Berichtigung

Notstromaggregat für eine Heizungsanlage

2 Fest installierte Umschalteneinrichtung für Ersatzspeisung mit einem mobilen Netzersatzaggregat in einer ortsfesten Anlage mit TN-S-System

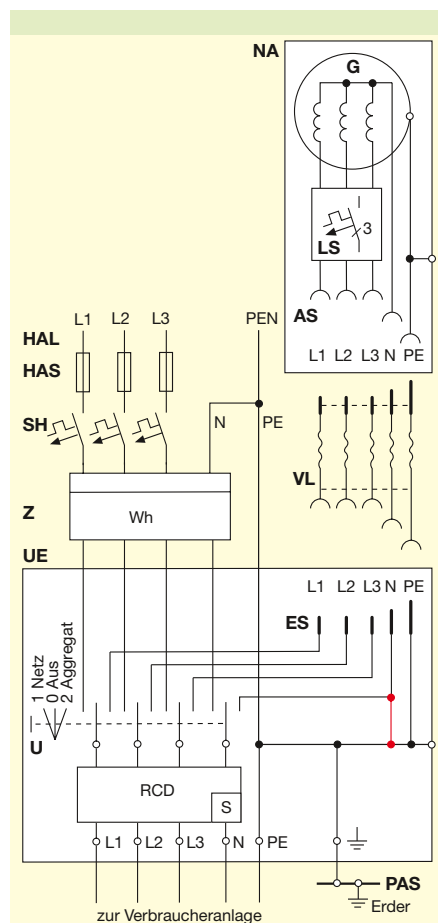
! Das im Beitrag [1] dargestellte Bild 2 ist leider fehlerhaft. Bei der dort abgebildeten Umschalteneinrichtung UE fehlt die Verbindung zwischen dem Neutralleiter N und dem Schutzleiter PE, die für die Erdung des Generators und damit des Neutralleiters erforderlich ist. Im neuen Bild 2 ist die zur Berichtigung eingefügte Verbindung rot hervorgehoben. Von dieser Berichtigung sind auch die mit dem TT-System ausgeführten Anlagen betroffen, da auch bei diesen der Generatorsternpunkt geerdet sein muss.

Es wird darauf hingewiesen, dass die an die Umschalteneinrichtung angeschlossene Anlage bei Speisung durch das Aggregat den Charakter eines TN-S-Systems annimmt. Diese Lösung verstößt nicht gegen Vorschriften und ist sicherheitstechnisch unbedenklich.
